• DER KREISAUSSCHUSS

Beteiligungsverfahren (TÖB)
Bauleitplanung der Gemeinde Cölbe, Ortsteil Cölbe
Vorhabenbezogener Bebauungsplan „Jägerweg“
- Ihr Schreiben vom 08.08.2023

Bauleitplanung der Gemeinde Cölbe

hier: Vorhabenbezogener Bebauungsplan „Jägerweg“ im Ortsteil Cölbe

Abb. 2

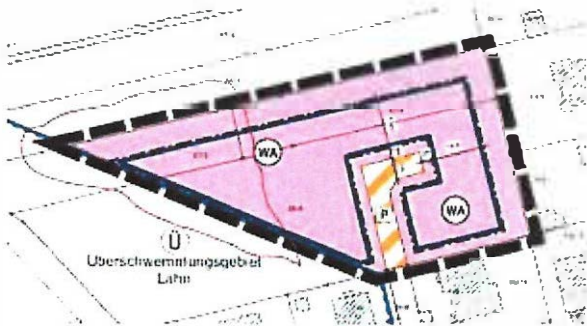
Im Absatz 2 (Räumliche Lage und Geltungsbereich) der Begründung wird der im westlichen Bereich des Plangebiets sehr spitz zulaufende Geltungsbereich (siehe Abb. 2) mit Bezug auf den derzeit noch vorhandenen Verlauf des Überschwemmungsgebietes begründet. Es wird empfohlen, dass in diesem Zuge beabsichtigte Plangebiet auf die beidseitigen Bereiche zum Jägerweg zu begrenzen (siehe Abb. 3). Die geordnete Bebauung zum Jägerweg könnte weiterhin gewährleistet werden. Das vorerst wegfallende Keilstück, welches in diesem Bereich ohnehin erst durch eine spätere Überplanung des westlichen Teilbereichs der Flurstücke 67/3 und 68/4 vollumfänglich nutzbar werden würde (siehe Abb. 4), hat derzeit keine Relevanz. Künftig könnte der besagte westliche Bereich angrenzend an den Goßfeldener Weg strukturiert überplant werden.

Abb. 5

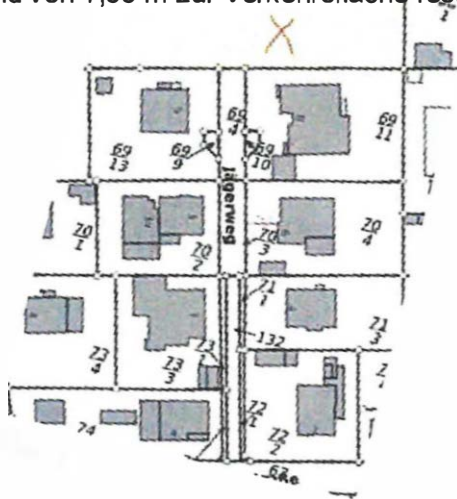
- a) Es wird empfohlen, die Baugrenze im südlichen Bereich des Plangebietes, östlich des Jägerwegs, an der vorhandenen Gebäudestellung auf dieser Seite des Jägerwegs zu orientieren (siehe Abb. 5). Demnach sollte die Baugrenze in diesem Bereich auf einen Abstand von 7,00 m zur Verkehrsfläche festgesetzt werden (siehe Abb. 6).

Abb. 7

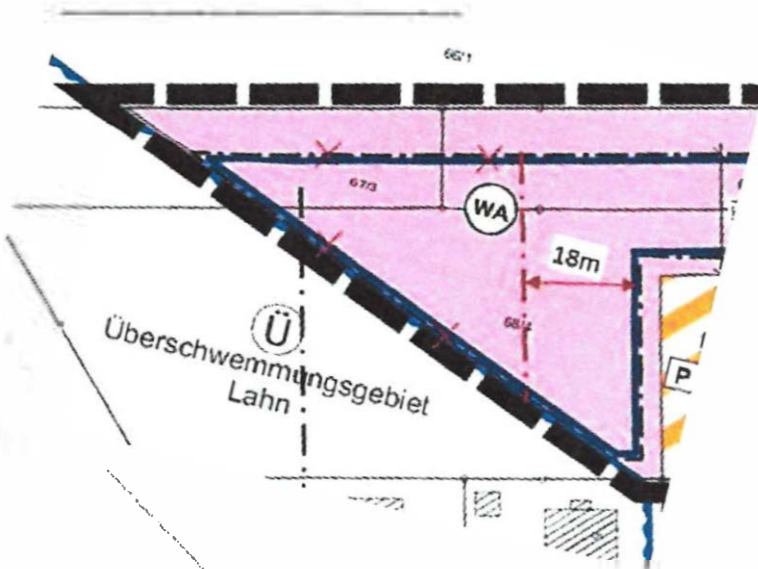
- b) Wie bereits unter Punkt 2 geschildert, wird eine Anpassung des Geltungsbereichs des Bebauungsplans empfohlen. Im westlichen Bereich des Bebauungsplans sollte zwingend eine hintere Baugrenze (siehe Abb. 7) festgesetzt werden, um die Bebauung in diesem Bereich zu ordnen. Die Tiefe dieses Baufensters (18,00 m) sollte sich an der vorhandenen Bebauung in diesem Bereich orientieren (siehe Abb. 8).

Abb.9

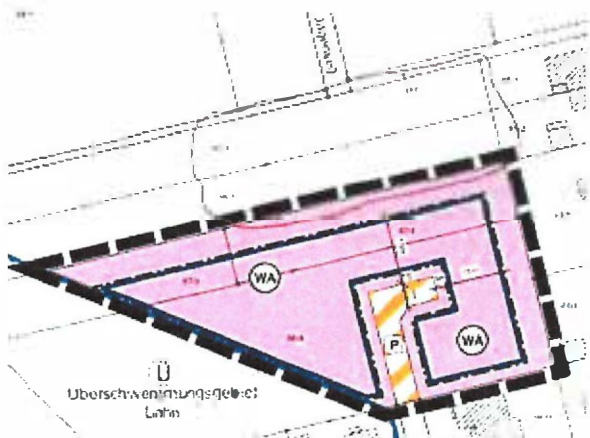
Durch die derzeitige Anordnung der Verkehrsflächen und der überbaubaren bzw. nicht überbaubaren Grundstücksflächen wird eine Entwicklung des Baugebietes in dem Bereich des Jägerwegs auf die nördliche Grenze des Flurstücks 67/4 begrenzt (siehe Abb. 9). Hierdurch würden die nördlich angrenzenden Flächen im östlichen Bereich der Flurstücke 65/3 und 66/1 künftig praktisch nicht entwickelbar. Durch eine Umplanung der Verkehrsflächen könnte eine spätere Entwicklung des zuvor genannten Bereichs sichergestellt werden (siehe Abb. 10). Nachteilig wäre jedoch ein bis dahin größerer Flächenbedarf an Verkehrsflächen.

Abb. 13

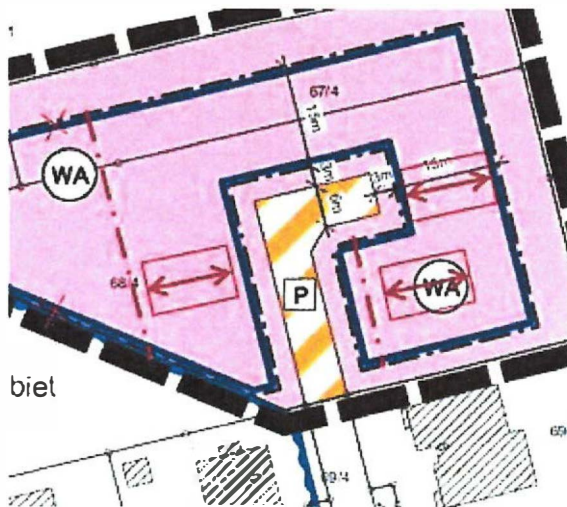
Wie in der Begründung erwähnt, sind alle bestehenden Gebäude im Bereich des Jägerwegs giebelständig angeordnet. Aus diesem Grund sollte in den westlichen und östlichen Bereichen zum Jägerweg eine dementsprechende Hauptfirstrichtung festgesetzt werden (siehe Abb. 13).
